Gemeinde Wolpertswende Bebauungsplan "Gewerbeentwicklung Flst.-Nrn. 1300/1 und 1302/1" und die örtlichen Bauvorschriften hierzu

Abwägungs- und Beschlussvorlage zur Entwurfsfassung vom 23.10.2024 Sieber Consult GmbH, Lindau (B)/Weingarten
16.12.2024

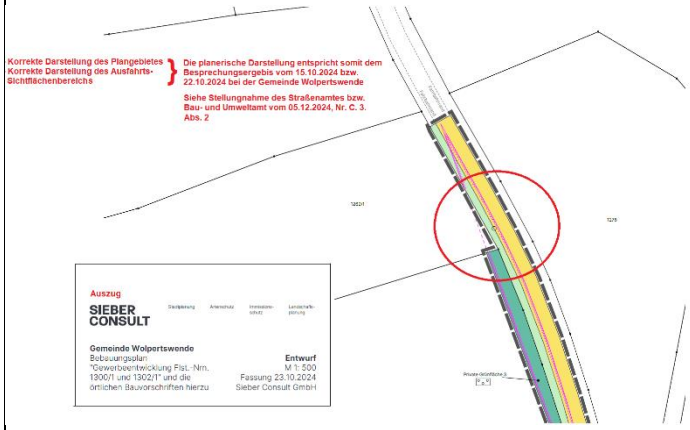
3. Anregungen 1. Zufahrt / Erschließung Das Plangebiet wird über den südlich angrenzenden, bereits bestehenden Weg (Steinhausener Weg, Flurstück 1313, im Eigentum der Gemeinde Wolpertswende) im Rahmen einer ausschließlichen Einbahnstraßenregelung erschlossen. Zur Gewährleistung der straßenrechtlichen wie auch straßenverkehrsrechtlichen Grundsätze sind an der Ausfahrt im nordöstlichen Plangebiet, für das Flurstück 1302/1 zur Kreisstraße 7966 die zur Verkehrssicherheit erforderlichen Ausfahrt-Sichtfelder (Sicht in beide Fahrtrichtungen) dauerhaft zu gewährleisten und die dort bestehende Bepflanzung (im Bereich der Grundstücke 1302/1 und 1303) in geeigneter Weise einem regelmäßigen Gehölzrückschnitt zu unterziehen. Entsprechend der Entwurfsplanung, M 1: 500, Fassung 23.10.2024 des Büros Sieber Consult GmbH zum Bebauungsplan "Gewerbeentwicklung Flst.-Nr. 1300/1 und 1302/1", wurden die im Bereich der nordöstlichen Ausfahrt des Plangebiets zur Kreisstraße 7966 ("Wolpertswender Straße") zur Gewährleistung der Verkehrssicherheit erforderlichen Ausfahrt-Sichtflächen berücksichtigt und planerisch dargestellt. Die beidseitig erforderlichen Ausfahrt-Sichtflächen sind künftig dauerhaft zu gewährleisten. Siehe auch nachfolgende Ausführungen unter 3.3.	Abwägung/Beschluss: Die Stellungnahme, dass an der Ausfahrt im nordöstlichen Plangebiet die zur Verkehrssicherheit erforderlichen Ausfahrt-Sichtfelder dauerhaft zu gewährleisten sind, wird zur Kenntnis genommen. Auf der Ebene der Bauleitplanung sind, wie in der Stellungnahme richtig aufgeführt, die erforderlichen Sichtflächen festgesetzt, um eine uneingeschränkte Sicht in die Kreisstraße sicherzustellen. Mit den jeweiligen Grundstückseigentümern sind entsprechende privatrechtliche Vereinbarungen getroffen worden sowie eine entsprechende dingliche Sicherung. Für den Bereich des Grundstückes mit der Flst.-Nr. 1262/1 fand am 22.10.2024 zudem ein vor Ort-Termin mit Hrn. Bgm. Steiner, Hrn. Lötsch (Dezernent), Hrn. Stauber (Landratsamt RV Straßen), Hrn. Huber (Polizei Ravensburg) sowie den privaten Bauherren statt. Als Ergebnis wurde festgehalten, dass der geringfügige Bereich des Sichtdreieckes (ca. 59 m²) aus dem Geltungsbereich herausgenommen werden kann. Es handelt sich hier um Wiesenflächen, für die ein Ackerumbruchsverbot besteht. Zudem zeichnet sich aktuell nicht ab, dass hier ein Acker entstehen könnte. Höherer Bewuchs als der der Wiese mit ca. 60 cm Höhe ist daher nicht zu erwarten. Aus diesem Grund kann aus heutiger Sicht die Herausnahme des Bereiches aus dem Geltungsbereich und der Sichtfeld-Festsetzung seitens der Fachbehörde vertreten werden. Die Stellungnahme, dass durch die Umsetzung einer "Einbahnstraßenregelung" das Erfordernis für die Umsetzung einer Linksabbiegespur entfällt, wird zur Kenntnis genommen. Der Gemeinde ist bewusst, dass für den Fall der Aufhebung dieser

Der Umbau bzw. Neubau der Gewerbegebietsausfahrt/Zufahrt zur Kreisstraße erfolgt auf Veranlassung und Kostentragung durch den Antragsteller (Eigentümer Flst 1302/1) entsprechend der aktuell gültigen, einschlägigen Richtlinien des Straßenbaus (RAL-Konform/RASt-konform). Der Bau und die Unterhaltung der Zufahrt ist per gesonderter Vereinbarung zwischen dem Straßenbaulastträger und dem Antragsteller zu regeln. Der Antragsteller reicht hierzu – vor Baubeginn – geeignete und den aktuellen straßenbautechnischen Richtlinien entsprechende Antragsunterlagen einschließlich erforderlicher Planunterlagen unter Darstellung der Lage, geeigneter Schnitte (in der Achse der Zufahrt wie auch im Querprofil), Angaben zum künftigen bituminös befestigten Fahrbahnaufbau (Schichtstärken sowie Länge des geplanten Befestigungsbereiches ≥ 25,00m), Angaben zur Oberflächenentwässerung einschl. erforderlicher und mit der Straßenverkehrsbehörde abgestimmter Beschilderungs- und Markierungsmaßnahmen beim Straßenamt Ravensburg ein. Weitere unmittelbare Zufahrten oder Zugänge zu anliegenden Grundstücken von der Kreisstraße werden wegen der Beeinträchtigung der Sicherheit und Leichtigkeit des Straßenverkehrs nicht gestattet. Eine hierzu erforderliche Abweichung bedarf der Zustimmung der örtlich zuständigen Verkehrskommission. Das Zufahrtsverbot gilt auch für die Bauzeit der Einzelbauvorhaben. Das Zufahrtsverbot ist im Bebauungsplan eingetragen. Die vorgenannt beschriebene Einbahnstraßenregelung bzw. Einbahnstraßenverkehrsführung durch das Gewerbegebiet führt dazu, dass die ansonsten in grundsätzlicher Weise erforderliche Erschließung des Plangebietes über eine Linksabbiegespur entbehrlich wird. Hierdurch	"Einbahnstraßenregelung" erneut das Erfordernis für die Umsetzung einer Linksabbiegespur zu prüfen ist. Die Gemeinde selbst sieht es als oberste Priorität an, die Verkehrssicherheit zu wahren. Die Hinweise zu den notwendigen Antragsunterlagen sowie zur Kostentragung eines Umbaus bzw. Neubaus der Gewerbegebietsausfahrt/Zufahrt zur Kreisstraße werden zur Kenntnis genommen. Es erfolgt keine Planänderung.

kann der Verkehrsfunktion der Kreisstraße 7966 als überörtliche Verbindungsstraße und damit ggf. verbundener Beeinträchtigungen der Verkehrsfluss-Situation Rechnung getragen werden. Sollten Überlegungen zur Aufhebung der Einbahnstraßenregelung angestellt werden, so bedarf es hierzu einer erneuten Prüfung zum Neubau einer Linksabbiegespur entsprechend der aktuell gültigen, einschlägigen Richtlinien (RAL-konform, Typ LA 3) um auch hierdurch der Verkehrsfunktion der Kreisstraße 7966 als überörtliche Verbindungsstraße und damit ggf. verbundener Beeinträchtigungen der Verkehrsfluss-Situation gerecht zu werden. Weitere unmittelbare Zufahrten oder Zugänge von der Kreisstraße können wegen der Beeinträchtigung der Sicherheit und Leichtigkeit des Straßenverkehrs nicht gestattet werden.

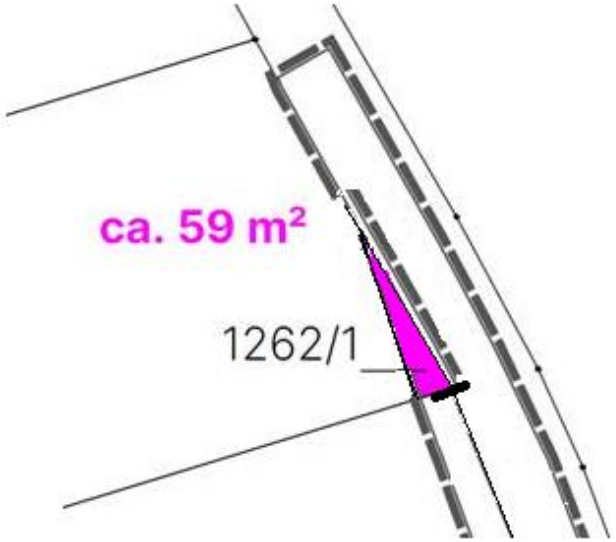
4.Wendemöglichkeit im Plangebiet einschl. ausreichend dimensionierter LKW Abflussbereiche zur Vermeidung von LKW-Rückstausituationen in den Verkehrsbereich der Kreisstraße 7966 Den Ausführungen des Büros Sieber Consult zufolge soll auf eine LKW-Wendemöglichkeit im Plangebiet verzichtet werden. Der Verzicht auf die LKW-	Abwägung/Beschluss: Die Stellungnahme zur Kompensation des Verzichtes auf eine LKW- Wendemöglichkeit durch eine Einbahnstraßenregelung wird zur Kenntnis genommen. Es erfolgt keine Planänderung.

Wendemöglichkeit wird entsprechend der Ausführungen des Planungsbüros durch die Einbahnstraßenregelung kompensiert.	
		5. Baugrenzen Die Baugrenzen in den Ausfahrt-Sichtflächen dürfen durch bauliche Anlagen, Garagen, Carports nicht überschritten werden. Die Baugrenzen sind im Bebauungsplan einzutragen.	Abwägung/Beschluss: Die Stellungnahme zu Baugrenzen wird zur Kenntnis genommen. Entsprechende Baugrenzen sind im Bebauungsplan bereits eingetragen. Die Ausfahrt-Sichtflächen werden durch die Baugrenzen nicht tangiert. Es erfolgt keine Planänderung.

4.1 Lageplan zur Stellungnahme vom 05.12.2024, Landratsamt Ravensburg, Straßenamt-Straßenrecht

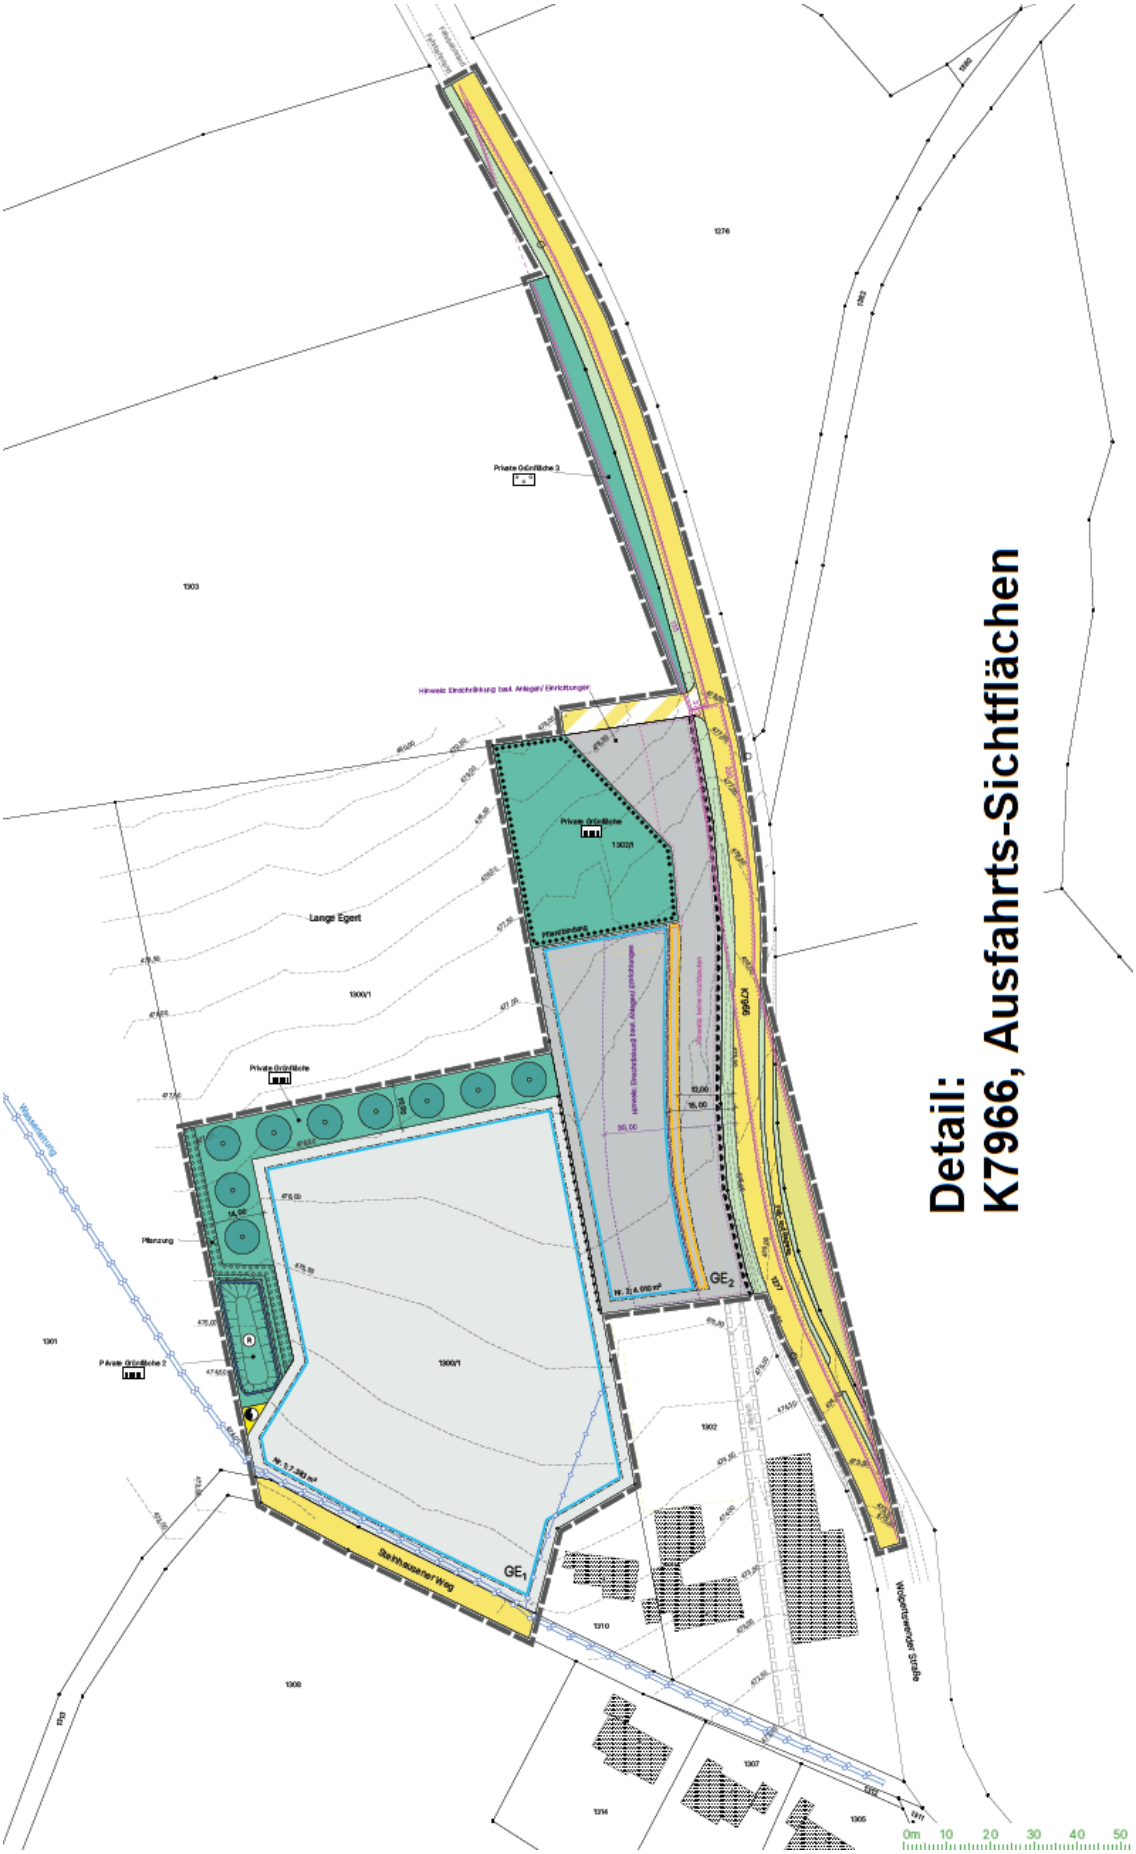
3. Sichtfelder An der neuen Einmündung in die K7966 sind folgende Sichtfelder erforderlich: Die Sichtfelder für den Kfz-Verkehr auf der Kreisstraße 7966 (Tiefe gemessen in der Achse der Zufahrt, vom Fahrbahnrand der Kreisstraße, Länge, parallel zur	Abwägung/Beschluss: Die Stellungnahme zu den Sichtfeldern wird zur Kenntnis genommen. Die entsprechend erforderlichen Sichtflächen sind im Entwurf im nördlichen Zufahrtsbereich bereits festgesetzt, um eine uneingeschränkte Sicht in die Kreisstraße sicherzustellen. Es erfolgt keine Planänderung.

Straße, gemessen von der Achse der Zufahrt) müssen wie folgt bemessen werden. In Richtung Mochenwangen Tiefe: 3,00 m Länge: 200,00 m In Richtung Wolpertswende Tiefe: 3,00 m Länge: 155,00 m Die Sichtfelder sind auf Dauer von jeglichen Sichtbehinderungen zwischen 0,80 m und 2,50 m Höhe über Fahrbahnoberkante freizuhalten. Die freizuhaltenden Sichtfelder sind im Bebauungsplan darzustellen und als nicht überbaubare Fläche einzutragen. Mit den jeweiligen Grundstückseigentümern der betroffenen Sichtflächenbereiche sind durch den Eigentümer des Flst. 1302/1 entsprechende privatrechtliche Vereinbarungen getroffen worden sowie eine entsprechende dingliche Sicherung. Hiervon abweichende Sichtfelder wie auch Maßnahmen, welche die Sicherheit und Leichtigkeit des Verkehrs beeinträchtigen können (z.B. Zufahrten, Einschränkungen der Sichtverhältnisse oder des Straßenquerschnittes, etc.) bedürfen der Beurteilung bzw. der Zustimmung der örtlich zuständigen Verkehrskommission.

1.3.5	**Ergänzende Stellungnahme Landratsamt Ravensburg, Zentrale Dienste** Stellungnahme vom 10.12.2024:	Entgegen Ihrer Ausführungen kann das Sichtfeld bzw. der Sichtfeldeintrag im Bereich des Grundstückes mit der Flst.-Nr. 1262/1 nicht entfallen. Hierauf hatten wir bislang regelmäßig hingewiesen und auch die vom Büro Sieber Consult im Rahmen des erneuten Anhörungsverfahrens eingereichte Entwurfsplanung, M 1:500, Fassung vom 23.10.2024 enthält korrekterweise diese Vorgabe des Straßenamtes.  Tatsächlich wurde das Sichtfeld bzw. der Sichtflächeneintrag im Anhörungsentwurf, Fassung vom 23.10.2024 korrekt dargestellt, wonach diesbezüglich im Rahmen der straßenrechtlichen Stellungnahme (BU, vom 05.12.2024, Anlage) keine Bedenken vorzubringen sind. Eine „Korrektur“ der zur Gewährleistung der Sicherheit und Leichtigkeit des dortigen Straßenverkehrs definierten Sichtfeldangaben ist mit Blick auf die straßenrechtlichen und straßenverkehrsrechtlichen Normen u.E. ebenfalls nicht weiter erforderlich und rechtlich auch nicht möglich, da die Vorgaben zu den Sichtfeldangaben - aufgrund der derzeitigen örtlichen straßenverkehrsrechtlichen Verhältnisse - unverändert weiter zur Anwendung kommen müssen.	Abwägung/Beschluss: Die Ausführungen werden zur Kenntnis genommen. Diese beinhalten die Zustimmung zu den Inhalten der Entwurfsfassung vom 23.10.2024. Es erfolgt daher keine Planänderung.

Der vom Plangebiet ausgenommene, betroffene Sichtflächen-Flächenanteil mit einer Größe von ~ 59 m² wird derzeit als Grünlandfläche (Gras) bewirtschaftet, wonach diese Art der Bewirtschaftung zunächst kein Sichthindernis darstellt.

Sollten im 59m²-Bereich künftig straßenrechtlich oder straßenverkehrsrechtlich relevante Sichthindernisse entstehen, so besteht im Rahmen des konkreten Einzelfalls ggf. die Möglichkeit diesen künftig evtl. vorhandenen Sichthindernissen entsprechend der straßenrechtlichen Regelungen und Möglichkeiten entgegen zu wirken bzw. hier in Abhängigkeit des jeweiligen Einzel- und Bedarfsfalles durch ergänzende verkehrsrechtliche Maßnahmen in geeigneter Weise eine Verbesserung herbei zu führen. Nachdem diese Teilfläche nun nicht (mehr) Bestandteil des Planverfahrens ist, sind hierzu
